PROJET DE RESIDENCE UNIVERSITAIRE LENVAL A NICE (06)

MO : SAS Groupe Gambetta

Recours gracieux

Le 31/08/2021

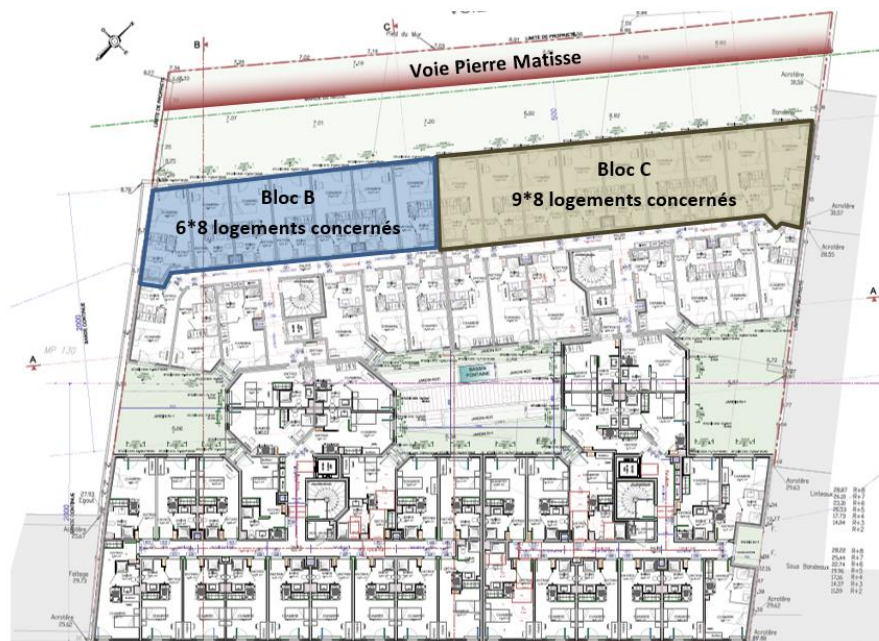
Au vu de la proximité de la future résidence avec la Voie Mathis et avec les voies ferrées et au vu du caractère urbain de la parcelle recevant le projet, la qualité de l'air au sein de l'agglomération niçoise pourrait avoir une incidence sur la santé des résidents de la future résidence universitaire. Les études au stade de permis de construire ont permis d'indiquer les **moyens mis en œuvre pour éviter l'entrée d'air** extérieur dans les bâtiments.

Afin de préserver la qualité de l'air dans les logements donnant sur la voie Pierre Matisse, ceux-ci seront ventilés par l'intermédiaire d'un **caisson de ventilation double flux** disposant d'une **filtration haute efficacité de niveau F9** adaptée à la filtration des particules fines.

Une ventilation double flux permet d'insuffler et d'extraire l'air dans les locaux sans créer d'entrées d'air en façade. Le caisson de ventilation double flux dispose de deux ventilateurs (un de soufflage et un d'extraction) ainsi que d'un échangeur de chaleur permettant de récupérer la chaleur de l'air extrait l'hiver. Les débits d'air sont parfaitement maîtrisés, la qualité d'air intérieur renforcée et les besoins de chauffer réduits.

Pour le bloc B, 56 logements sont concernés et pour le bloc C, ce sont 72 logements qui disposeront de ce système de ventilation. Ainsi, ces logements **ne disposeront pas d'entrées d'air** donnant sur la voie Pierre Matisse mais d'un **air neuf filtré soufflé directement dans les chambres**. L'extraction sera assurée par des bouches localisées au niveau de la cuisine et de la salle de bains.

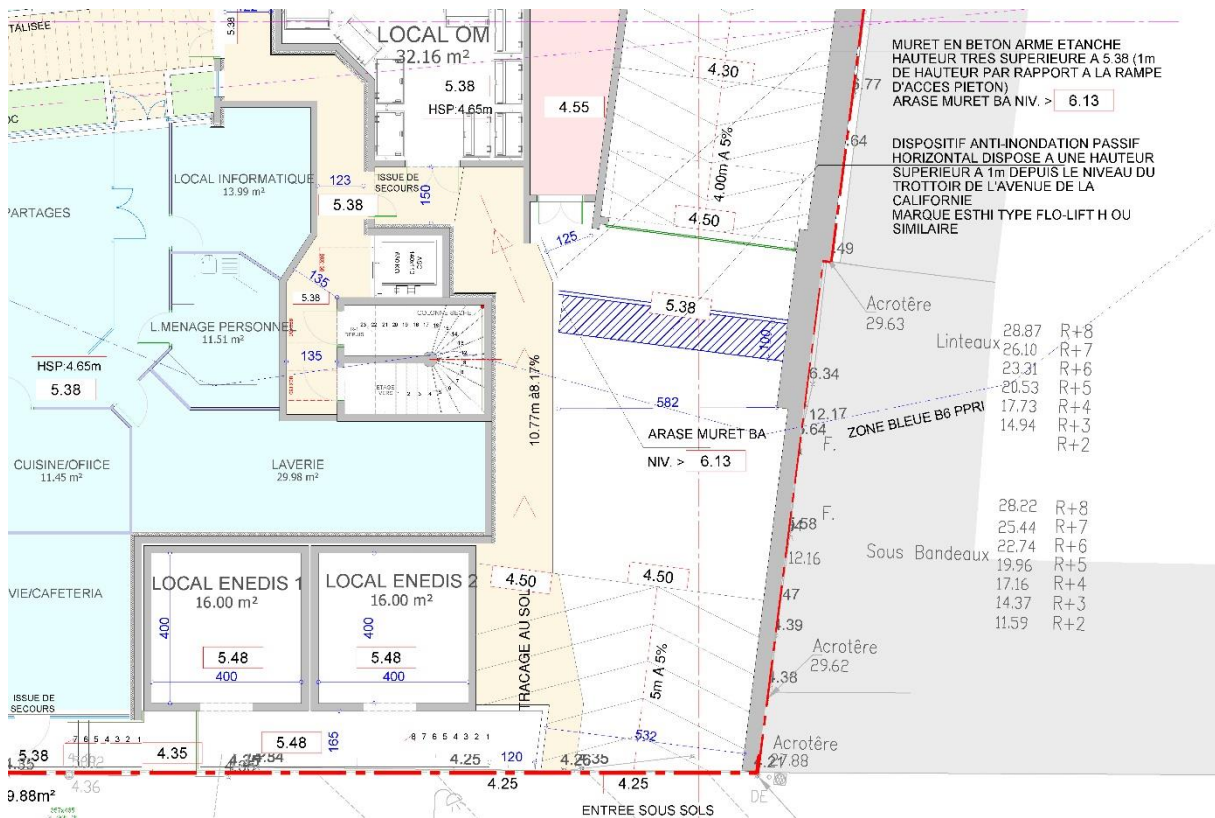
1.4. Prise en compte des risques inondation

Pour se prémunir des risques d'inondation, le rez de chaussée a été implanté à 1 mètre au-dessus du niveau du trottoir de l'avenue de la Californie (y compris les transformateurs d'électricité d'ENEDIS).

coupe

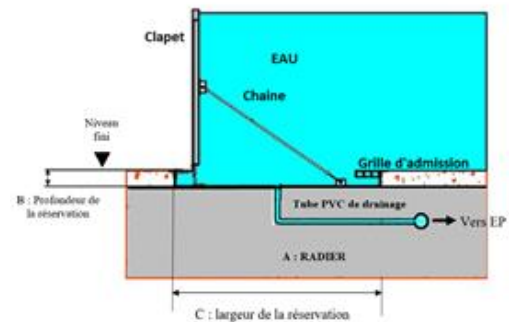
Pour protéger les rampes d'accès aux parkings et local vélos souterrains de la montée des eaux, un dispositif anti-inondation sera mis en place à une hauteur de 1 mètre au-dessus du niveau du trottoir de l'avenue de la Californie.

Ce dispositif protège des inondations par un actionnement passif (pas besoin d'énergie, ni d'intervention humaine). Il est résistant aux véhicules jusqu'à 13 tonnes /essieu. Un détecteur d'ouverture avec gyrophare et relais GSM d'envoi de SMS d'alerte.

Ce système permet l'actionnement automatique et autonome par la seule force de l'eau (par flottaison) avec un retour à niveau fini à la décrue (fonctionnement sans ressort et sans vérin)

Voir documentation ESTHI Modèle FLO-LIFT H (Annexe 4)

Coupe B-B

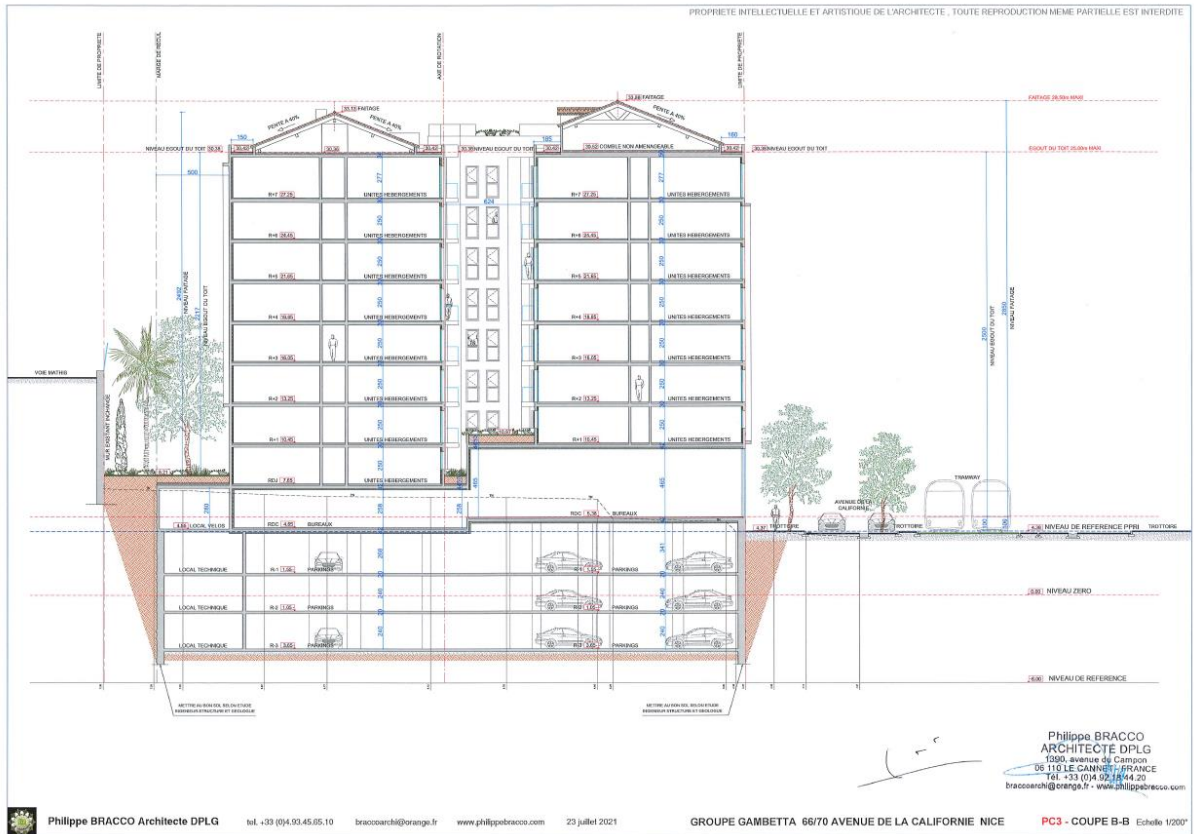
Pour protéger l'accès aux bureaux et à la résidence étudiante le niveau RDC a été rehaussé d'un mètre par rapport au niveau de référence du PPRI. L'accès handicapé se fera par un monte-handicapé.

Niveau de référence du PPRI = 4.38NGF – Niveau du RDC = 5.38 NGF. (Cf coupes ci-dessous PC3 B-B et C-C)
